Settore Ecosistema Costiero e Acque

Oggetto: **S863 -** Procedimento di verifica di assoggettabilità alla VIA relativo all'intervento: "Deposito/Rimessa denominato "Staglieno" ubicato in Comune di Genova, opera connessa con il progetto denominato "Assi di Forza per il trasporto pubblico locale". Comune di Genova.
Proponente: Comune di Genova – Direzione Mobilità e Trasporti

Richiesta contributo istruttorio ai sensi dell'art. 4 comma 4 della DGR n° 107/2018. **Riscontro.**

Figura 1 – Area Intervento rispetto ai corpi idrici superficiali e sotterranei tipizzati e caratterizzati in base al PTA

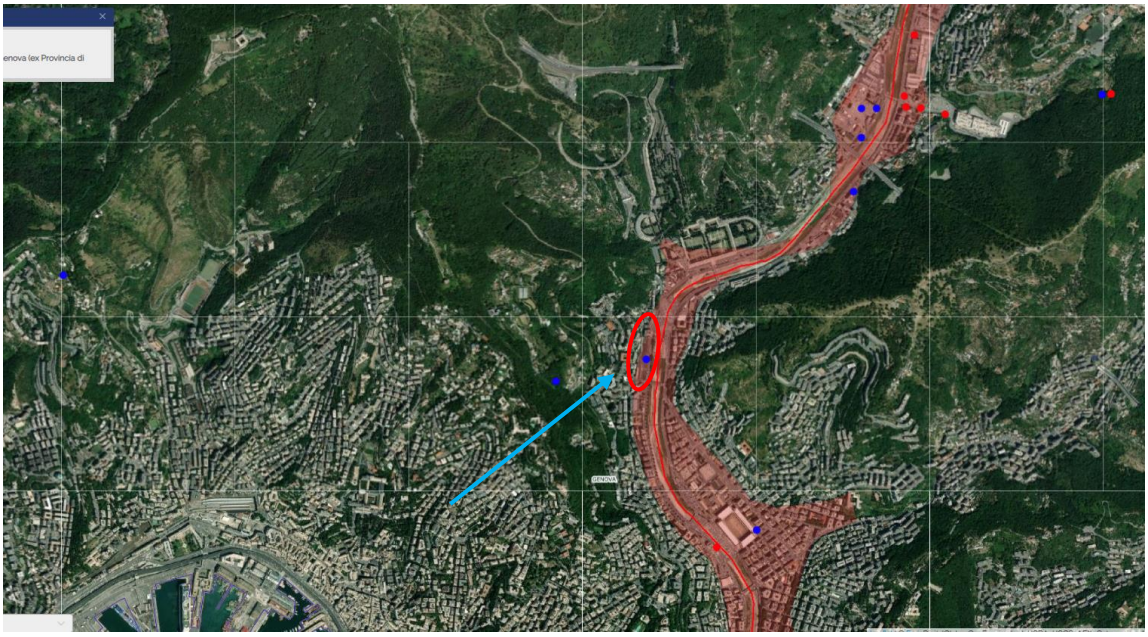
La localizzazione dell'area di intervento rispetto ai corpi idrici individuati in base alla direttiva 2000/60/CE e alla parte terza del d.lgs. 152/06, nel Piano regionale di Tutela delle Acque (PTA) attualmente vigente (aggiornamento di cui alla DCR n. 11/2016) è rappresentata nella Figura 1 seguente:

Nella stessa figura sono evidenziate anche le derivazioni idriche come risultano da database regionale alla data del 1/3/2022. La derivazione evidenziata in corrispondenza dell'area di intervento è la GDE5863 ed è in concessione alla stessa AMT, ma non ad uso potabile bensì igienico-sanitario.
